2008/10/31

株式会社ヴィ・エス・テクノロジー

## VS-MC シリーズ 耐振式可変倍率モデル一部外観仕様変更のお知らせ

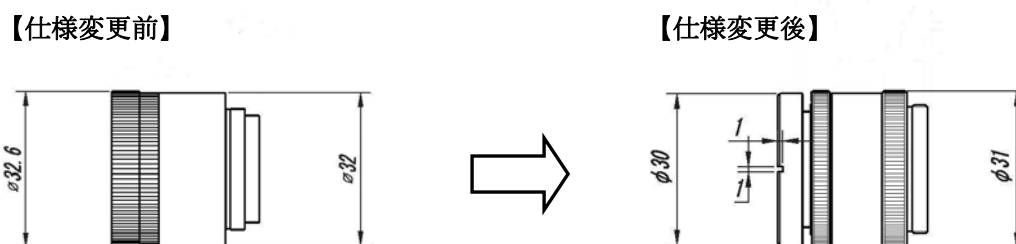
- ① 耐振性強化の為、レンズ径を  $\phi 32$  から  $\phi 31$  へ変更 \*一部機種対象外
- ② マウント部にローレットを追加
- ③ レンズ先端部へスリ割りを追加

以上を変更する事により耐振性の向上、またスペースの無い場所での取付も容易になりました。  
今回は外観仕様のみの変更となり、光学性能や価格についての変更はございません。
